**AVIS RELATIF À LA PROTECTION
CONTRE LES EVENTUELS EFFETS NOCIFS ET NUISANCES
PROVOQUÉS PAR LES RAYONNEMENTS NON IONISANTS
GÉNÉRÉS PAR DES ANTENNES ÉMETTRICES STATIONNAIRES**

Commune : ROCHEFORT - Exploitant : TELENET GROUP

Référence exploitant : NR1180A

Rapport n° 3473 / 2024

Figure 1 : Vue en plan des lieux de séjour et des points de contrôle

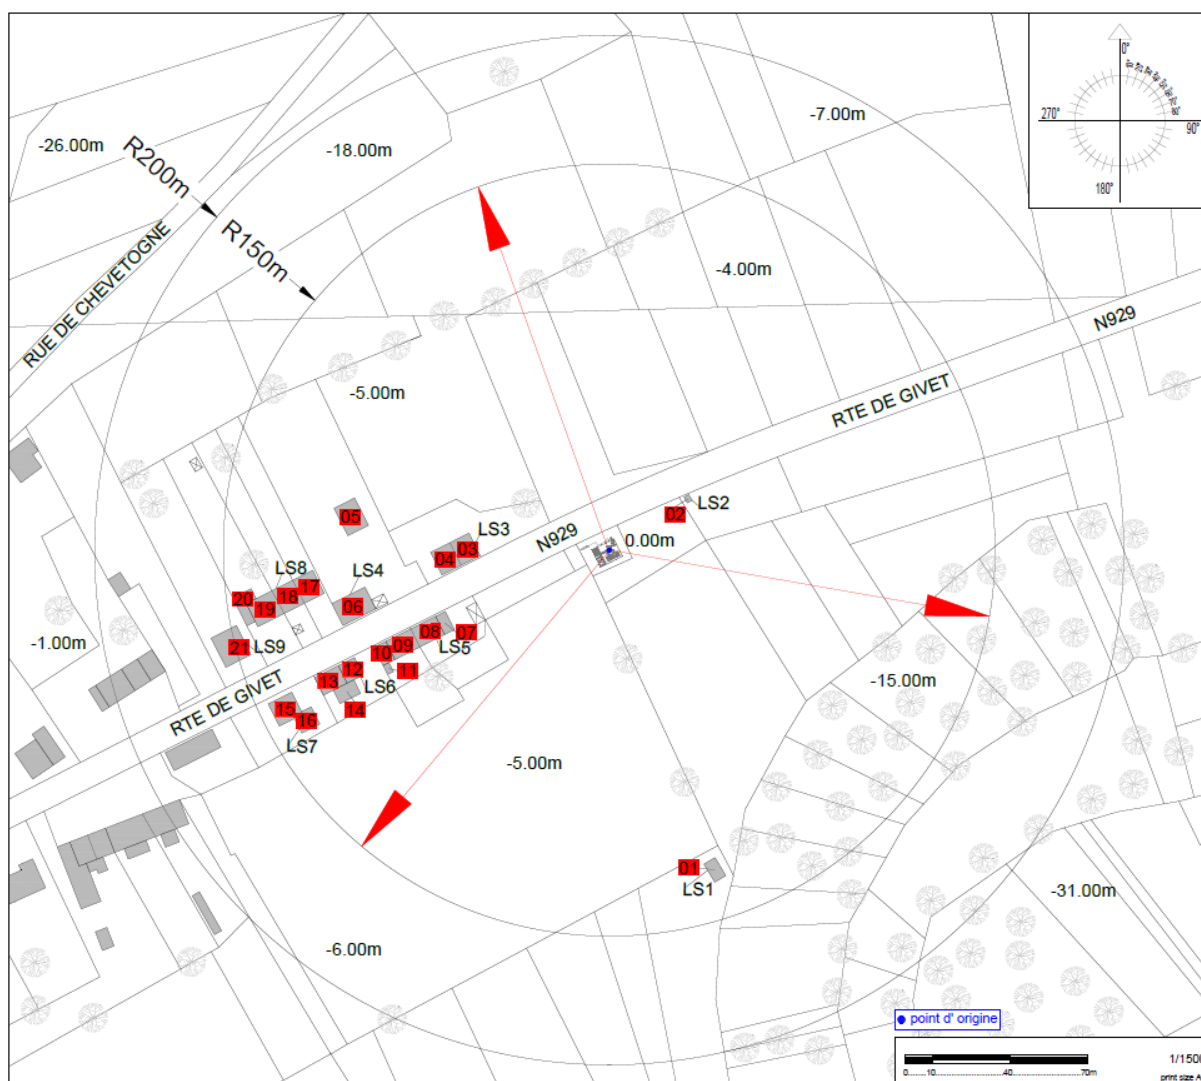
- le numéro du point de contrôle repris sur un des plans de la figure 1;
- le numéro du LS dans lequel se trouve le point de contrôle de la 1^{ère} colonne ;
- l'atténuation d'obstacle prise en compte pour le calcul de l'indice d'exposition dans le LS ;
- le résultat du calcul de l'indice d'exposition.

N° point de contrôle	LS	Atténuation (dB)	Indice d'exposition relatif à la limite par installation IE_i
15	LS7	3,0	0,151
13	LS6	3,0	0,127
21	LS9	3,0	0,107
19	LS8	3,0	0,095
18	LS8	3,0	0,083
16	LS7	3,0	0,071
17	LS8	3,0	0,065
20	LS8	3,0	0,055
12	LS6	3,0	0,044
6	LS4	3,0	0,040
2	LS2	3,0	0,028
14	LS6	3,0	0,028
8	LS5	3,0	0,021
9	LS5	3,0	0,020
11	LS5	3,0	0,016
10	LS5	3,0	0,015
7	LS5	3,0	0,011
3	LS3	3,0	0,009
4	LS3	3,0	0,008
5	LS4	3,0	0,007
1	LS1	3,0	0,004

En ce qui concerne les antennes de l'installation mentionnées dans le tableau 1, la distance maximale à laquelle la limite pourrait être atteinte, à l'extérieur, est égale à 91,5 m. S'il n'y a pas de LS à une distance inférieure, les antennes respectent forcément la limite d'immission.

Dans le cas des LS situés à l'intérieur des bâtiments, une atténuation d'obstacle est prise en compte et il en résulte que la distance maximale à laquelle la limite pourrait être atteinte se réduit à 64,8 m.
